710 - INSP
 ISO/IEC 17020
 Origineel verslag

Verkoop [Afd 8.4.2]

Verslagnummer:
 41/25062025/48403/53633/2

Inspectie adres: Memlingdreef 52, 3090
 Overijse (België)
 Type: Verkoop [Afd 8.4.2]

Elektrisch bord

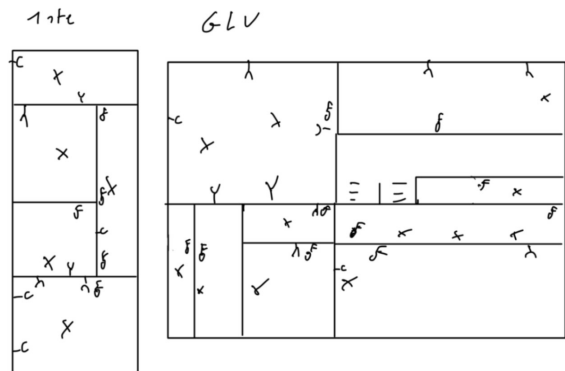
- De aarding is niet conform. - oAfd 4.2.3.2; oAfd 4.2.4.3; Afd 5.4.2
 - De aarding van de stopcontacten zijn niet aangesloten op de aardingsgeleider. - oAfd 5.3.5.2.b

- Het eendraadsschema en situatieplan zijn niet aanwezig. - oAfd 3.1.2.1
 - De isolatieweerstand van de installatie is onvoldoende. - oAfd 6.4.5.1
- Extra opmerking: Kring 1

- Geleiders van het type VOB zijn niet in een buis geplaatst en/of zoals het zou moeten. - oAfd 5.2.9.3
 - Aansluitingen voor samenvoegingen, verbindingen of aftakkingen van kabels werden niet uitgevoerd in overeenstemming met de regels van de kunst in dozen, borden, aansluitklemmen van schakelaars, stopcontacten of in de ruimtes van hanglichtarmaturen. De inbouwdozen van schakelaars en stopcontacten moeten voldoende groot zijn om gemakkelijk verbindingen hierin te kunnen maken. - oAfd 5.1.1.2; Afd 1.4.1; Afd 1.4.2; Afd 5.2.6

- Het gebruik van kabels van het type VTMB, VTLB en/of VTLmB is verboden in de vaste installatie. - Hfdstk 2.7; Afd 5.2.7; Afd 5.2.9
 - Een of meerdere stopcontacten zijn niet van kinderbeveiliging voorzien. - oAfd 4.2.2.3.b; Afd 8.2.1; Afd 8.2.2

- Stopcontacten, schakelaars en verlichtingsarmaturen van het type "open achteraan" mogen niet op rechtstreeks brandbare materialen geplaatst worden. - oAfd. 4.3.3.5

- De aftakdozen zijn niet gesloten. Beveiliging tegen rechtstreekse aanraking niet verzekerd. - oAfd 4.2.2.3
